ANCIEN SITE D'EXTRACTION DE MATERIAUX AMIANTIFERES (SMA) CANARI (20 217)

MISE EN SECURITE DU SITE PAR DEMOLITION DE BÂTIMENTS INDUSTRIELS ET REALISATION D'OUVRAGES

CR DE VISITE DU 18/02/2026

SMA_EXE_404_ALP_05_NOT_TZ_EX_A CR de visite du 18 février 2026

II.2. REPROFILAGE

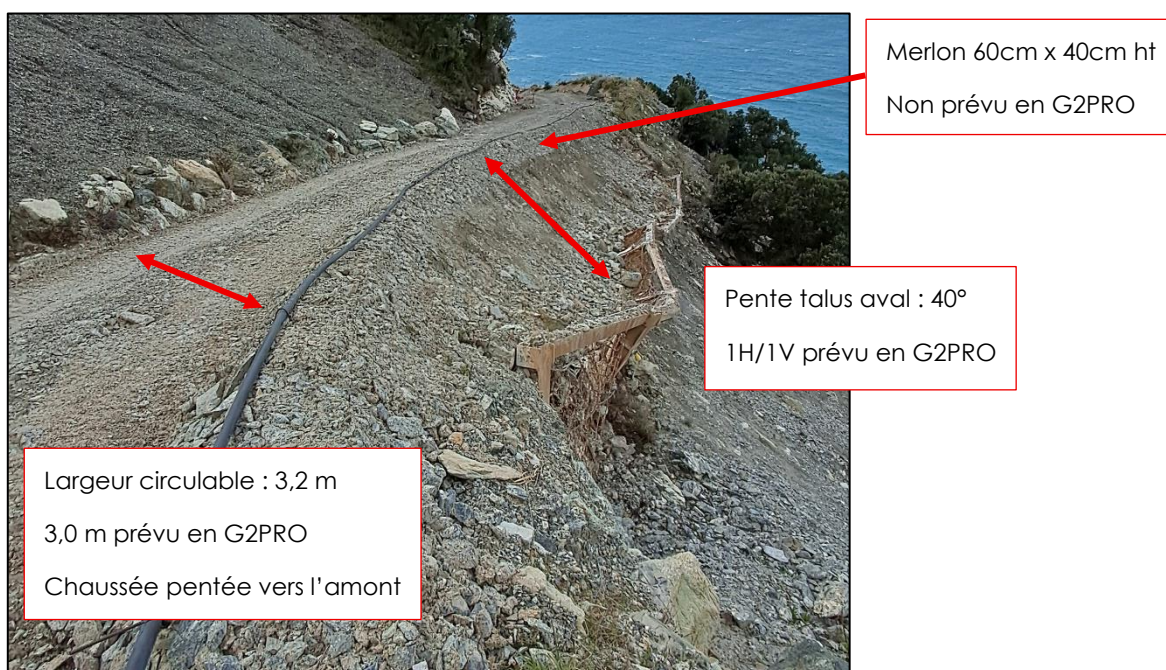
Le nouveau profil respecte globalement les dimensions définies en G2PRO :

IV. EBOULEMENT TALUS AMONT

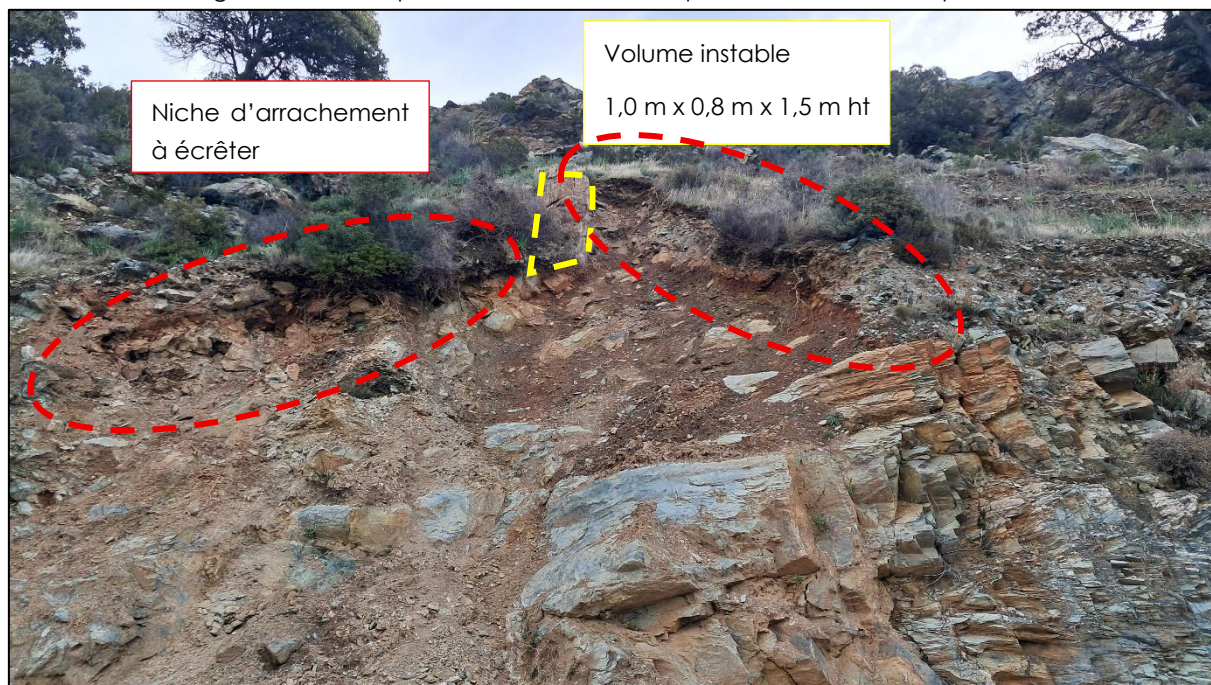
Au départ de la piste C un éboulement du talus rocheux amont s'est produit.

Le volume glissé sur la piste et dans le caniveau était en cours de purge le jour de notre visite.

La niche d'arrachement présente encore de nombreux petits blocs instables en tête (environ 10 à 50 litres), cette dernière sera écrêtée.

Un volume instable de 1,2 m³ a été identifié, ce dernier sera purgé. Pour se faire un matelas en matériaux foisonnés de 1 m d'épaisseur sera mis en œuvre provisoirement sur la piste. L'objectif de ce dernier étant d'absorber l'énergie de la chute pour éviter tout rebond qui franchirait les deux petits merlons en aval.

Les travaux de purge de l'éboulement rocheux survenu au niveau de la piste C sont en cours. Il seront à compléter par la purge du bloc instable identifié et l'écrêtage généralisé de la niche d'arrachement. Un matelas en matériaux foisonnés sera mis en œuvre sur la piste pour absorber l'énergie de la chute du bloc identifié.
